4.2 Muut yläluokan ehdotukset

5 Kilpailun ratkaisu

Palkintolautakunnan arvio ja jatkosuunnittelusuositukset

Kaaret:

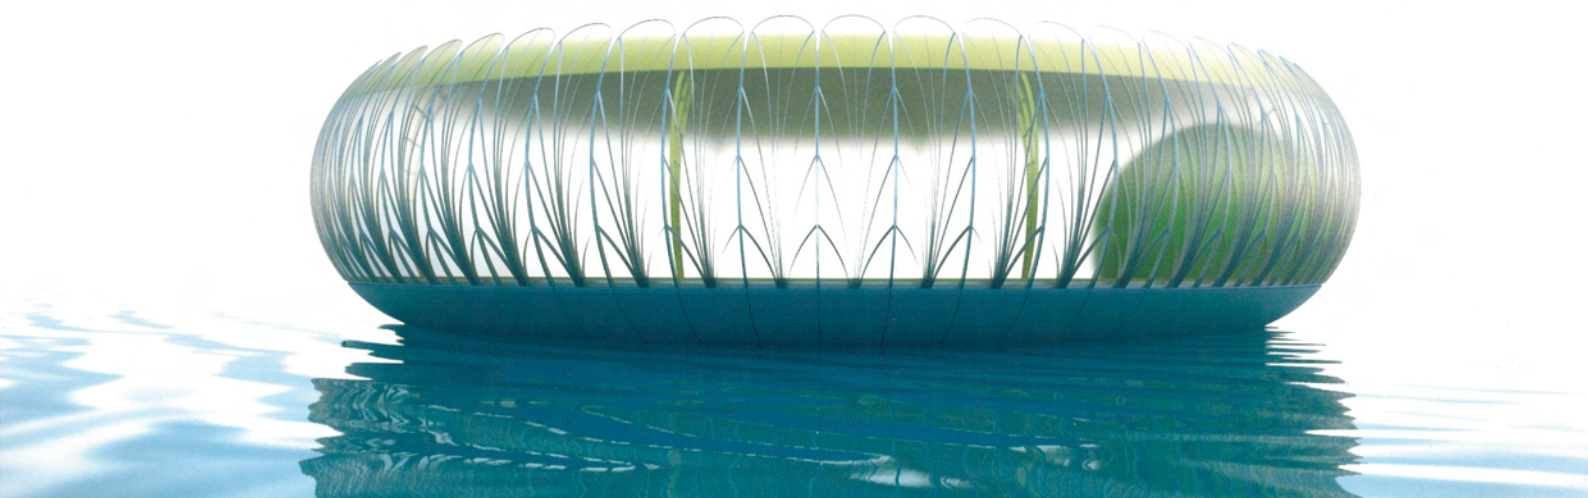
Perinteinen laululavamainen teos. Toiminnallisesti hyvin ratkaistu. Ei kuitenkaan omaa huomiota herättävyydestään huolimatta uudentyyppistä mielenkiintoista aiheistoa.

I palkinto, nimimerkki Orko

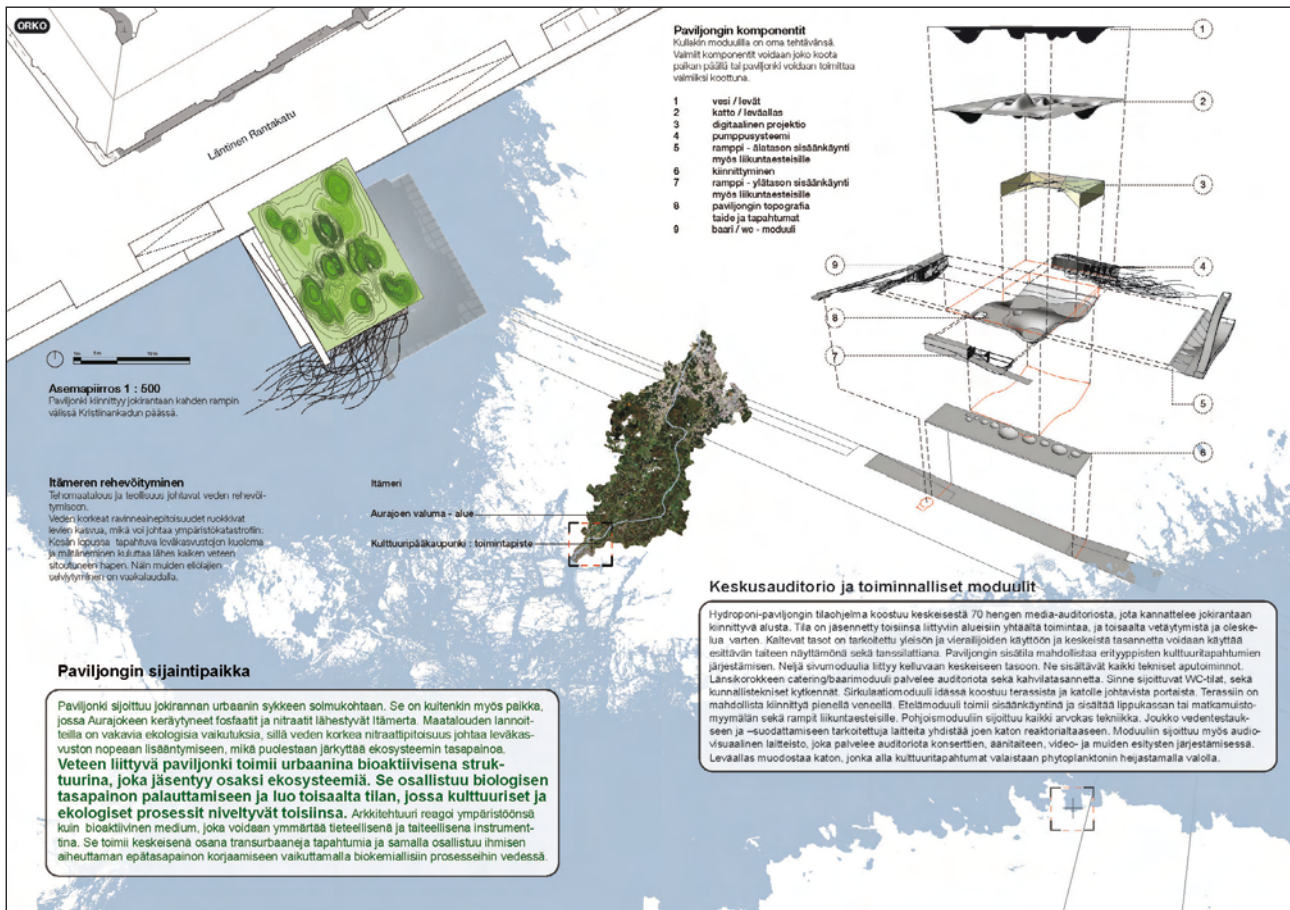
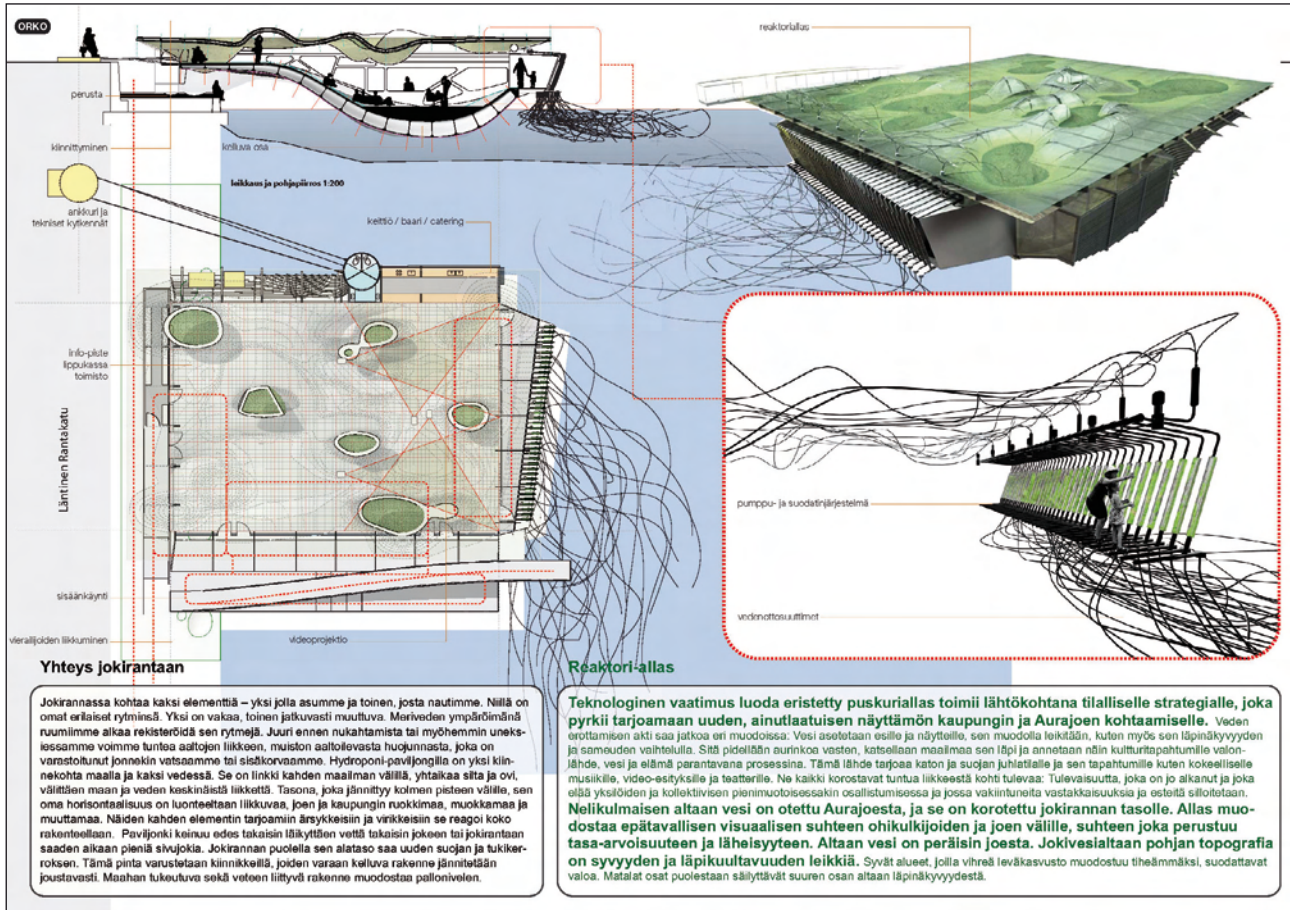
Ehdotuksen arkkitehtuuriin on kudottu sisään voimakas kannanotto ympäristönsuojelun elintärkeydestä. Työn sisällöllinen painoarvo on omaa luokkaansa. Ehdotukseen muodostuu tunnelmaltaan kiehtovia paikkoja molemmille tasoille. Toteutukseltaan vaativa. Kaipaa selkeyttämistä ja yksinkertaistamista joka tasolla.

Paviljongin sisätilan selkeyttä on parannettava monikäyttöisyyden varmistamiseksi. Kehittämistarve liittyy erityisesti tasalattiaisen osuuden pinta-alan kasvattamiseen. Jatkosuunnittelussa tulee pohtia myös mahdollisuutta paviljongin kattoviheriön käyttämiseksi osana paviljongin tapahtumia. Voidaanko katolle sallia pääsy? Millaisia vaatimuksia pääsy asettaisi turvallisuudelle vai heikentäisikö se kokonaisidean kirkkautta? Toteutussuunnittelussa on myös hahmotettava keinot paviljongin vedelle alttiiden osien käytönaikaisen puhtauden, siisteyden ja hajuttomuuden takaamiselle.

II palkinto, nimimerkki Kerä

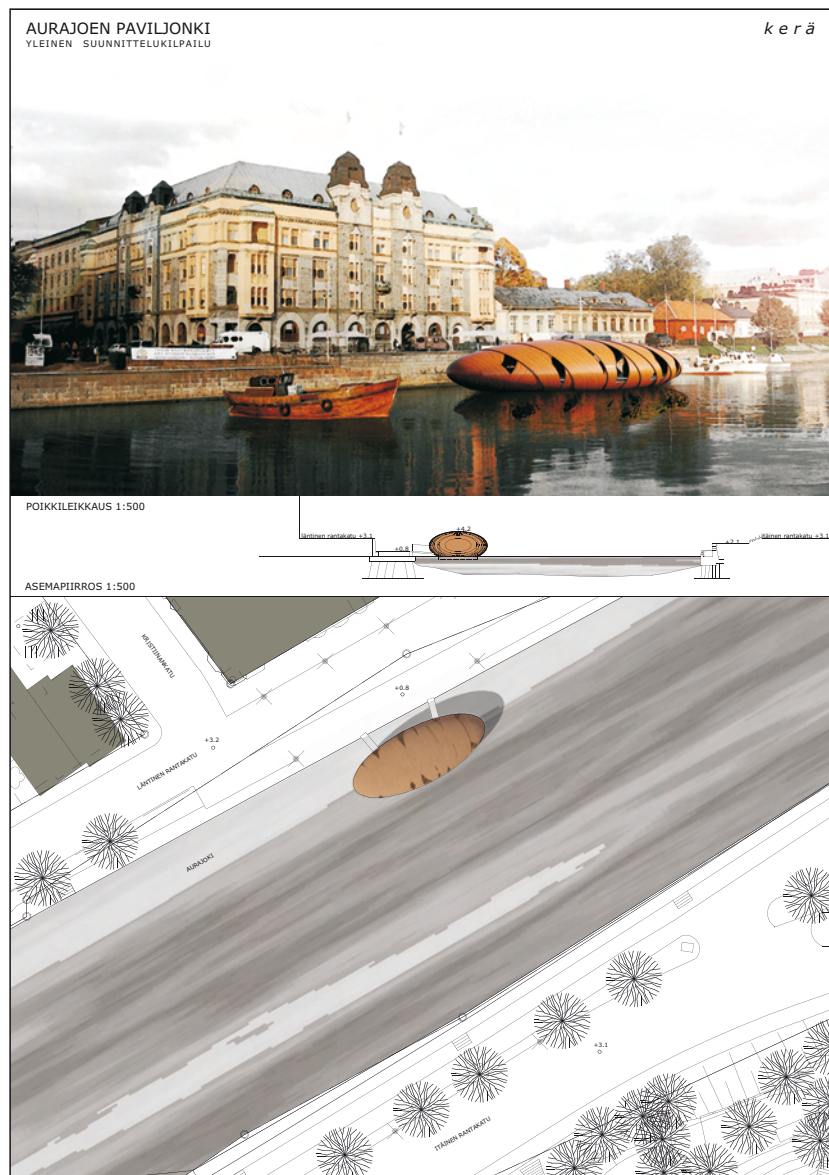
Paviljongin hahmo on itsenäinen ja vahva. Kerä luo monia assosiaatioita ja liittyy kulttuurivuoden teemaastoon monella tasolla. Rakenteellinen ajatus on nerokas; se luo samaan aikaan massan, aukotuksen ja pinnan. Hahmon vahvasta omasta identiteetistä huolimatta liittyminen kaupunkikuvaan ja jokiympäristöön on luonteva johtuen herkkyyden tasosta, jolle työ ja esitys on viritetty.

Ehdotuksen kutsuvuutta ja käytön monipuolistamista tulee parantaa ulkotilojen liittämällä kokonaisuuteen. Asia on kehitettävissä kilpailuehdotuksessa kuvatulla tai jollain muulla tavalla. "Kerän" mahdollinen avautuvuus tulee toteuttaa niin, ettei selkeän kokonaishahmon ajatus vaarannu. "Kerässä" tärkeä jatkosuunnitteluosio on myös puun kestävyys ja kauniina pintana säilymisen edellytysten selvittäminen.
